## OPINIA NR 210/2023

Wydana dla Towarzystwa Budownictwa Społecznego w Piotrkowie Tryb.  
w wyniku przeprowadzonych oględzin-ekspertyzy urządzeń grzewczo-kominowych  
w 97-300 Piotrków Trybunalski., ul. Słowackiego 64  
Dotyczy lokalu nr 5

# WEWNĘTRZNA INSTALACJA GAZU RZUT LOKALU I AKSONOMETRIA

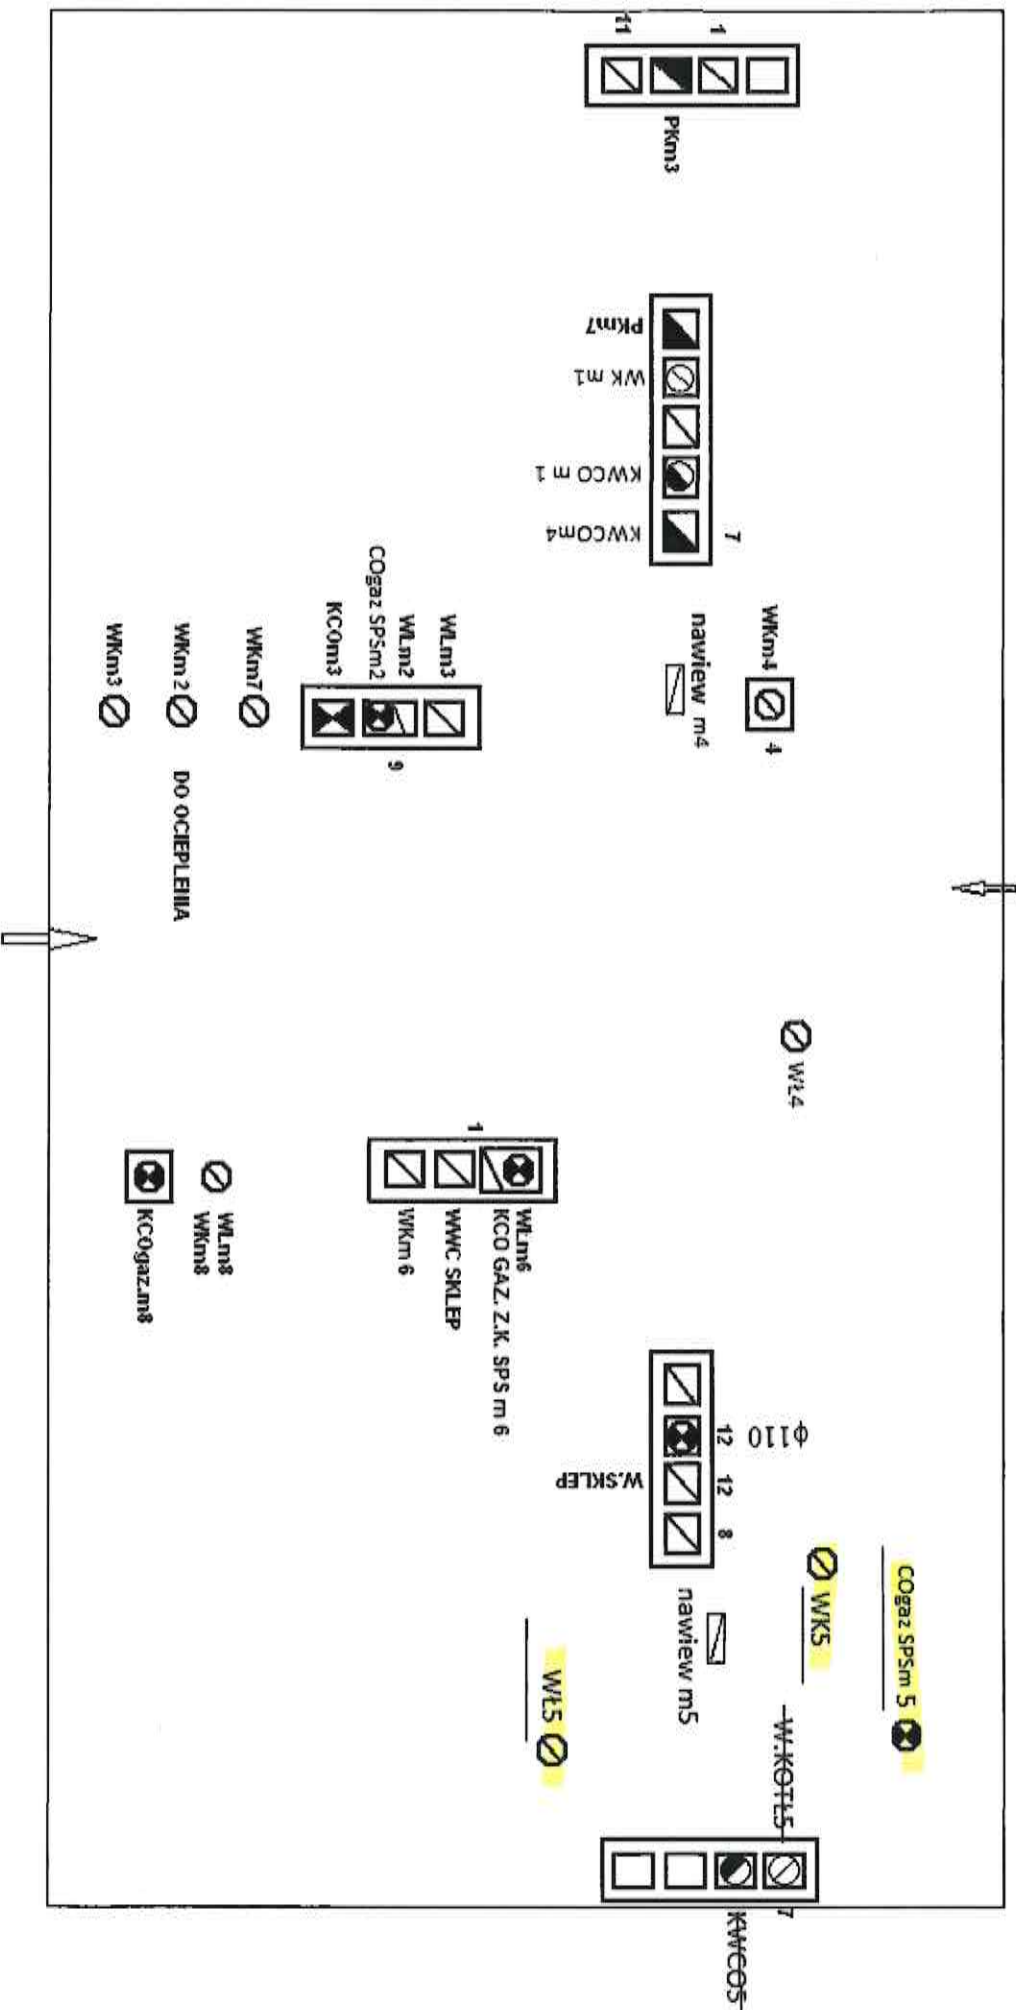
- kocioł gazowy c.o. SPS - dobudować komin przez dach wg rysunku
- wentylacja kuchni – wykonać nowy komin wg rysunku
- wentylacja łazienki – wykonać nowy komin wg rysunku
- kocioł c.o. węglowy - usunąć

W celu osiągnięcia prawidłowego funkcjonowania po wykonaniu zaleceń urządzenia należy  
zainstalować wg opisu i rysunku na odwrocie opinii

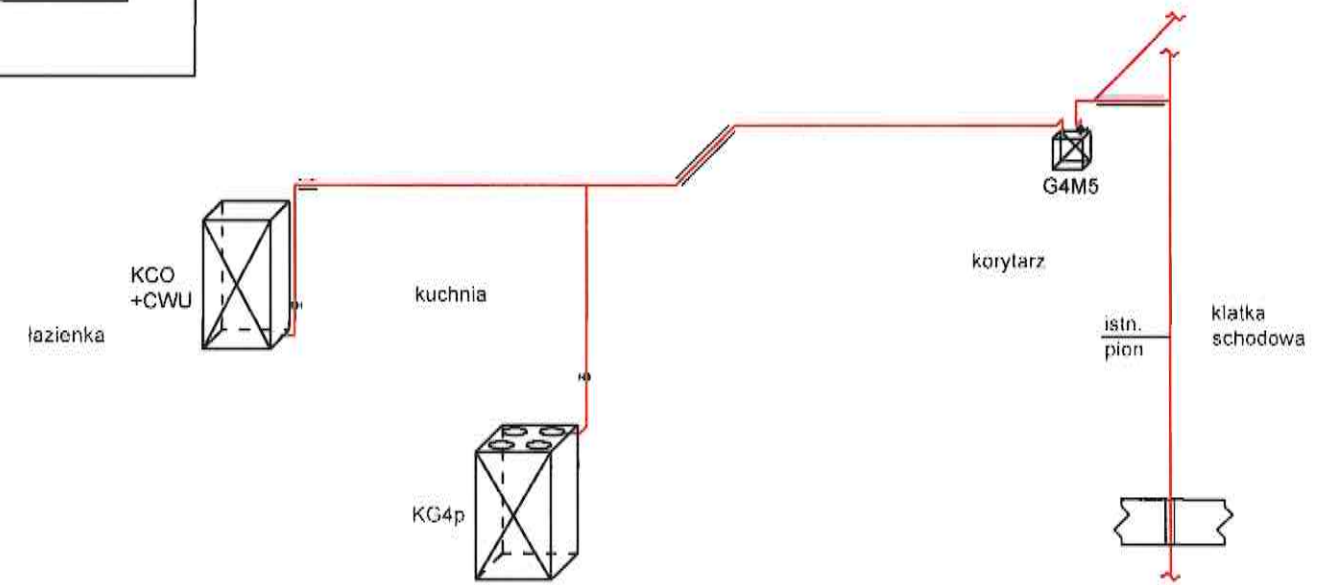
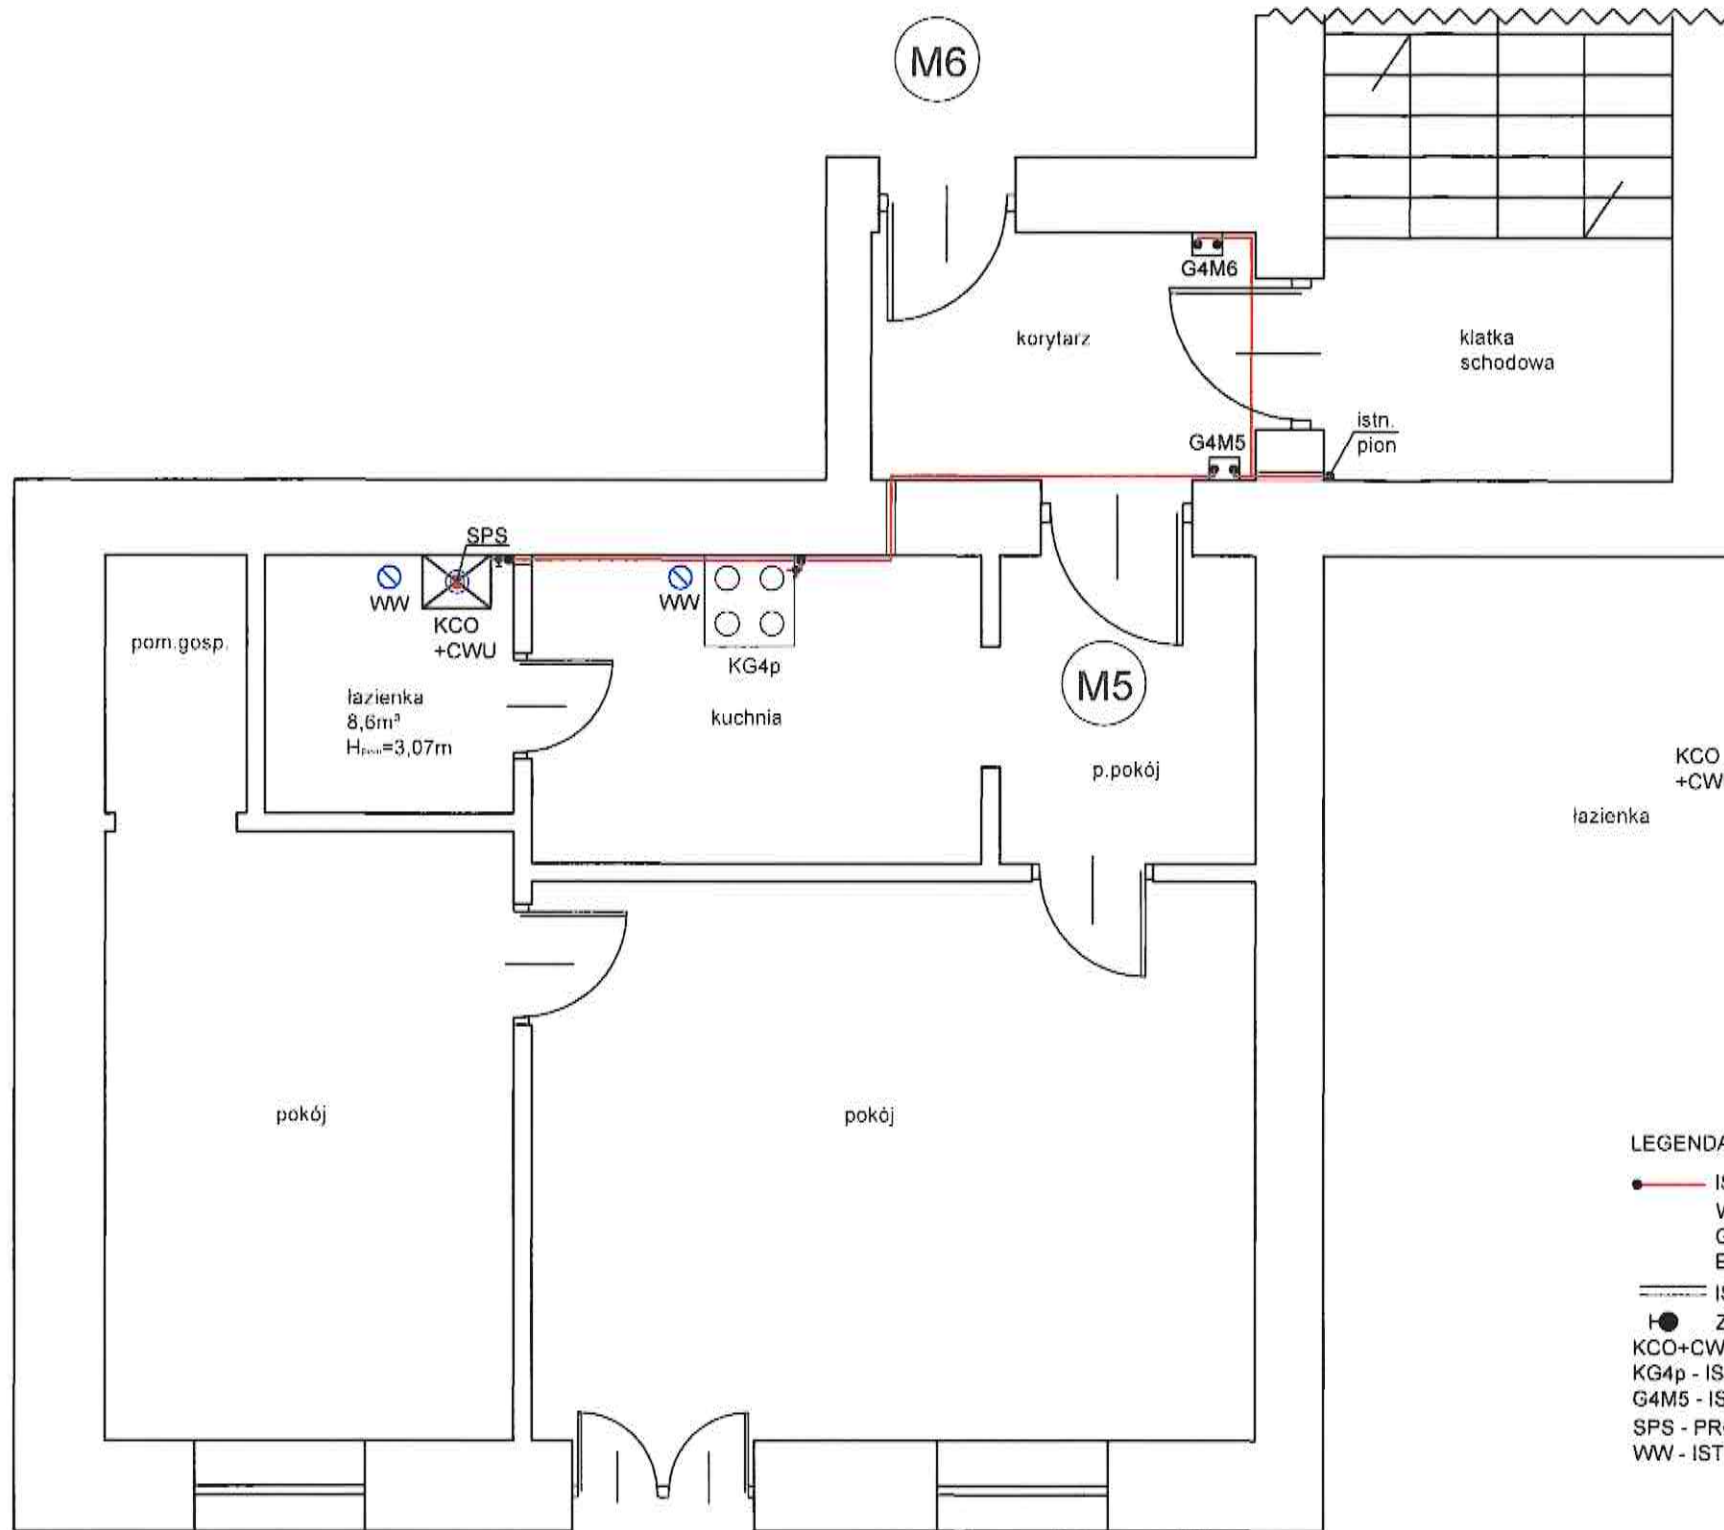
- ISTNIEJĄCA INSTALACJA GAZU - NIE PODLEGA WYMIANIE  
W ZAKRESIE PROJEKTOWANEJ INSTALACJI GAZU WYKONAĆ PODŁĄCZENIE PROJEKTOWANEGO KOTŁA GAZOWEGO Z ISTNIEJĄCYM STALOWYM PRZEWODEM (PIONOWYM) NA STAŁE LUB Z ZASTOSOWANIEM ELASTYCZNEGO PRZEWODU METALOWEGO
- ISTNIEJĄCA RURA OSŁONOWA NA PRZEJŚCIU PRZEZ PRZEGRODĘ
- ZAWÓR KULOWY GWINTOWANY
- KCO+CWU - PROJEKTOWANY KOCIOŁ GAZOWY DWUFUNKCYJNY Z ZAMKNIĘTĄ KOMORĄ SPALANIA 14kW
- KG4p - ISTNIEJĄCA KUCHENKA GAZOWA 4p
- G4M5 - ISTNIEJĄCY GAZOMIERZ MIECHOWY TYPU G4
- SPS - PROJEKTOWANY PRZEWÓD POWIETRZNO - SPALINOWY DOBUDOWAĆ KANAŁ DWUSCIENNY ZE STALI KWASOODPORNEJ
- WW - ISTNIEJĄCY KANAŁ WENTYLACJI GRAWITACYJNEJ DO PRZEBUDOWY - ZGODNIE Z OPINIĄ KOMINIARSKĄ
